Info Prodotti n° 1108

16 Maggio 2011

Tappi sottoporta apertura esterna Nathura

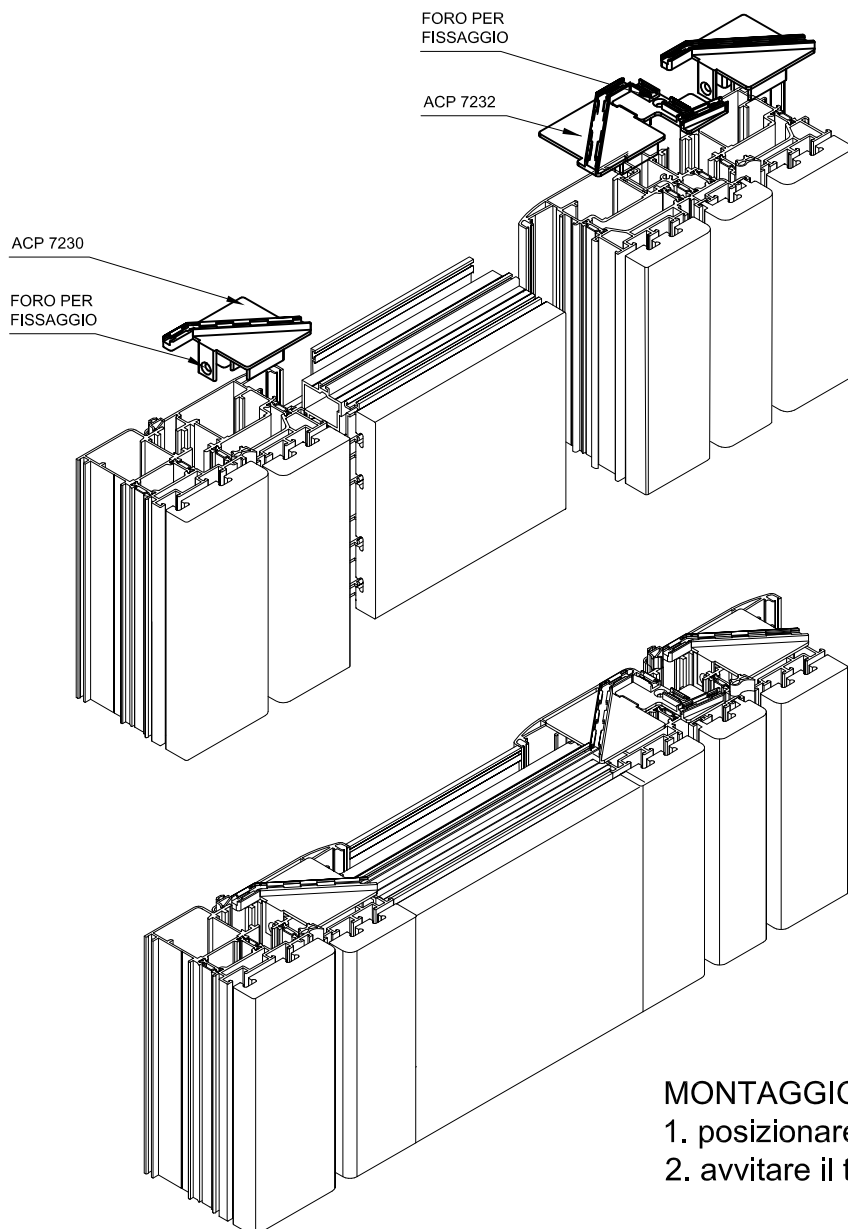
I tappi ACP 7230 e ACP 7232 (già utilizzati per la serie Elite Door) consentono di proseguire la tenuta che offre lo spazzolino sotto lo zoccolo anche sotto il montante dell'anta e del riporto centrale grazie all'apposita sede.

Utilizzando la soglia calpestabile PL 2058 lo spazzolino assumerà la posizione di lavoro solo in chiusura evitando di danneggiare lo spazzolino e di segnare la pavimentazione.

Lo spazzolino può essere sostituito dalla guarnizione AGP 7202 come indicato nella sezione 1

1. posizionare il tappo sul profilato
2. avvitare il tappo inserendo la vite nell'apposito foro
